リコール届出一覧表

リコール届出日:令和 08 年 02 月 05 日

リコール届出番号	外-4142	リコール開始日	令和 08 年 02 月 05 日
届出者の氏名又は名称	Stellantis ジャパン株式会社 代表取締役社長 成田 仁	製作国 : フランス共和国 製作者名 : Automobiles PEUGEOT 問い合わせ先 : 専用フリーダイヤル TEL:0120-840-240 ホームページ : https://www.stellantis.jp	
不具合の部位(部品名)	座席ベルト等(リアシートベルトアンカー)		
基準不適合状態にあると認める構造、装置又は性能の状況及びその原因	リアシートベルトアンカーにおいて、設計検討が不十分なため、取付部の強度が不足しているものがある。そのため、車両衝突時に荷重がかかると、リアシートベルトアンカーが外れ、乗員を適切に拘束できず、保安基準に適合しないおそれがある。		
改善措置の内容	全車両、リアシートベルトアンカー取付部(左右)に補強材を取り付ける。		
不具合件数	0 件	事故の有無	なし
発見の動機	本国からの情報による。		
自動車使用者及び自動車特定整備事業者に周知させるための措置	<ul style="list-style-type: none"> ・使用者:ダイレクトメール等で通知する。 ・自動車特定整備事業者:日整連発行の機関誌に掲載する。 ・弊社ホームページに掲載する。

改善箇所説明図

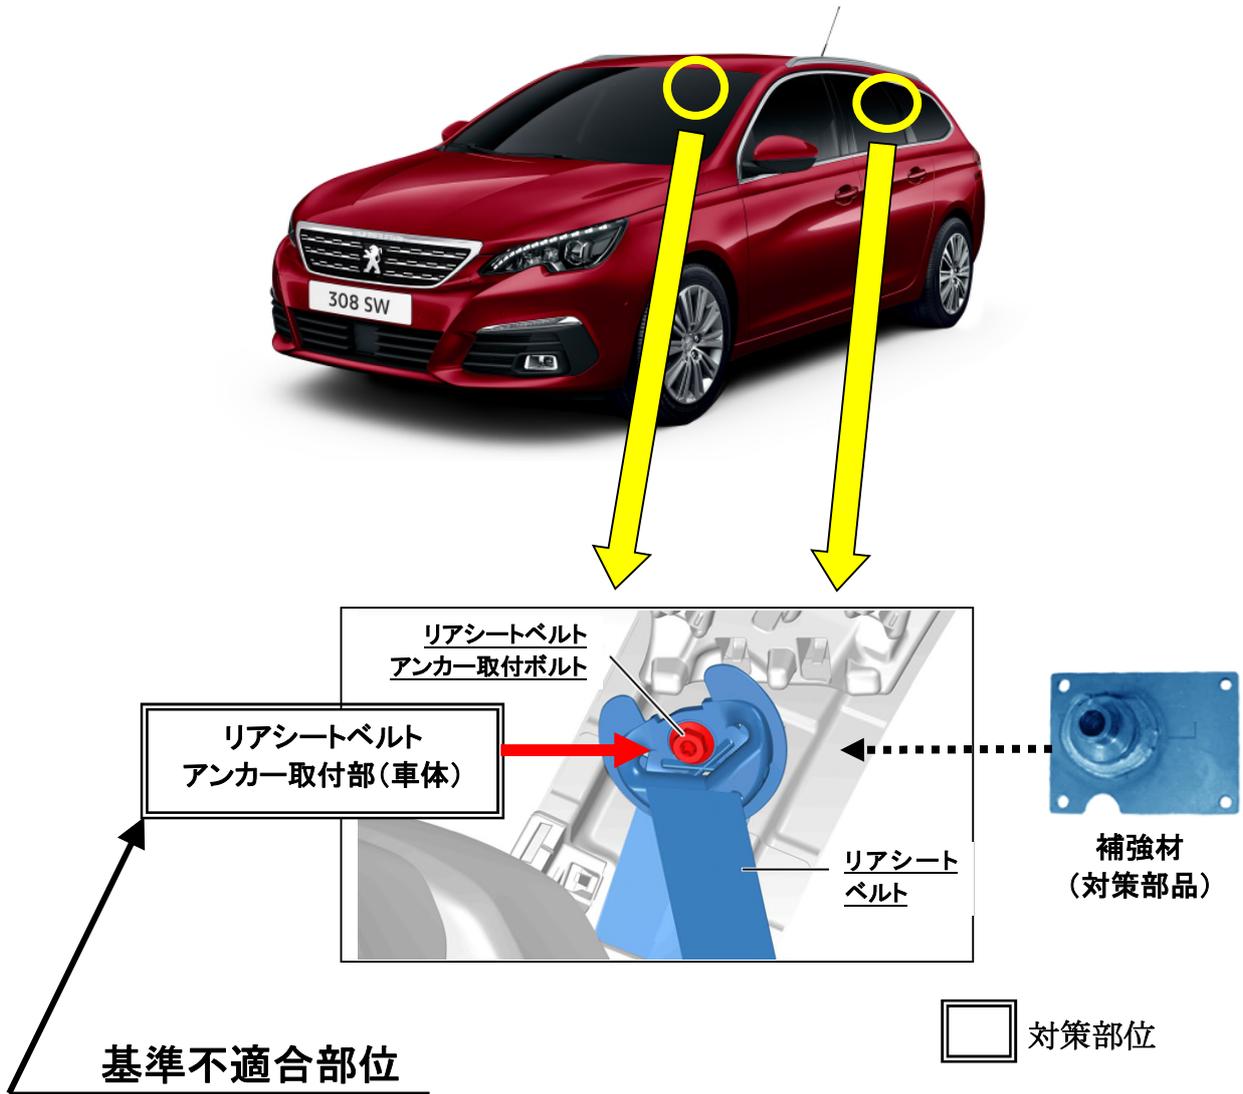
リアシートベルトアンカーにおいて、設計検討が不十分なため、取付部の強度が不足しているものがある。そのため、車両衝突時に荷重がかかると、リアシートベルトアンカーが外れ、乗員を適切に拘束できず、保安基準に適合しないおそれがある。

全車両、リアシートベルトアンカー取付部(左右)に補強材を取り付ける。

識別 : 車台番号の左から9桁目の上部に白色のペイントを塗る。
